財務委員會參考文件

721TH－藍地與十八鄉交匯處之間一段元朗公路的擴闊工程

本文件旨在更新 **721TH** 號工程計劃的範圍，以反映工程計劃下縮減了的隔音屏障長度。

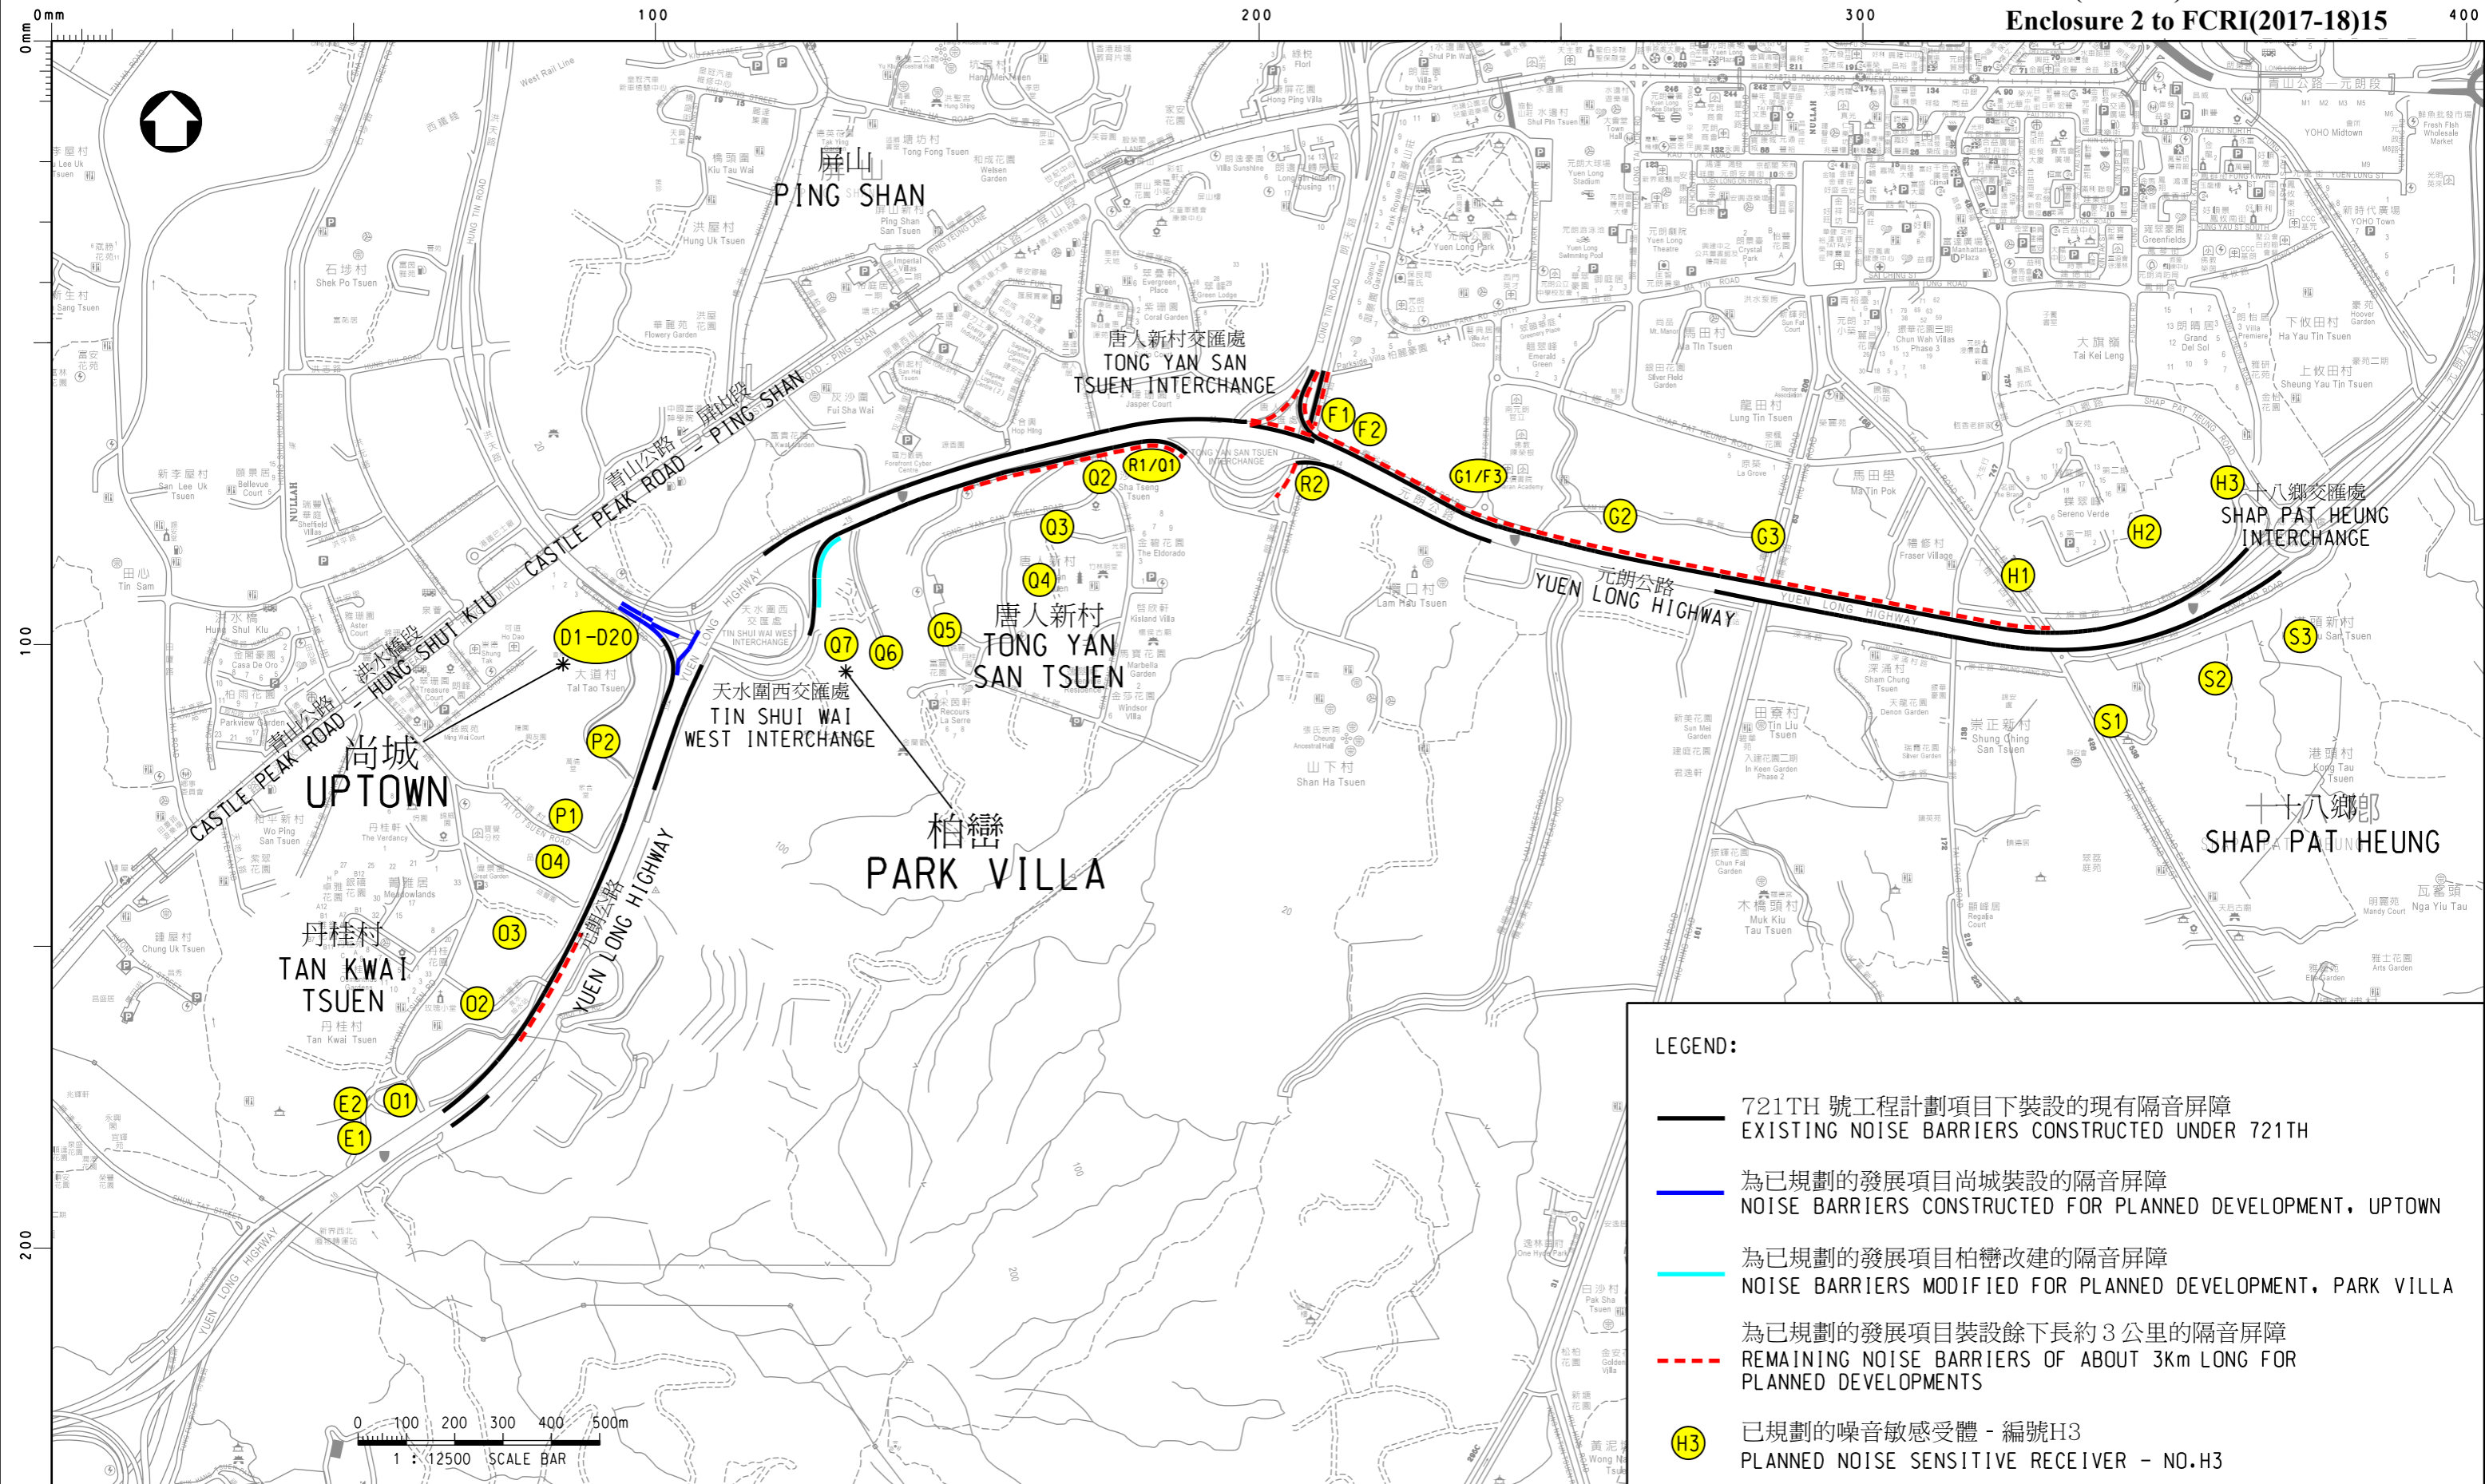
5. 路政署自 2006 年起已按照上述方式，安排裝設隔音屏障。為了配合元朗住宅發展項目「尚城」的實際入伙日期，一段長約 350 米的隔音屏障已在 2014 年完成安裝；而為了配合另一元朗住宅發展項目「柏巒」的預計入伙日期，近天水圍西交匯處元朗公路西行連接路沿線一段長約 170 米的現有隔音屏障亦已在 2017 年 4 月完成改建。目前在原有工程計劃範圍內，仍有合共長約 3 公里的隔音屏障未完成裝設(下稱「餘下隔音屏障」)²，因為相關擬議發展項目尚未有確實的發展時間表。顯示 721TH 號工程計劃下已完成隔音屏障和餘下隔音屏障的圖則載於附件 2。有見及此，餘下隔音屏障的裝設計劃將暫時擱置，直至另行通知。

6. 由於 721TH 號工程計劃下的所有工程(不包括餘下隔音屏障)已大致完成，因此純粹為了餘下隔音屏障的裝設而繼續保留整個工程計劃項目並不合理。為了更有效地進行工程項目的管理，我們認為餘下隔音屏障的工程應予剔除。

7. 我們將會就 721TH 號工程計劃所有帳目進行結算，並從基本工程計劃中刪除該工程計劃。至於原先在 721TH 號工程計劃下的餘下隔音屏障，我們會繼續留意相關擬議發展項目的最新施工時間表，確保在相關易受噪音影響樓宇入伙前完成一切所需的緩解措施。我們會因應擬裝設隔音屏障的最終範圍，按情況向財委員申請撥款。
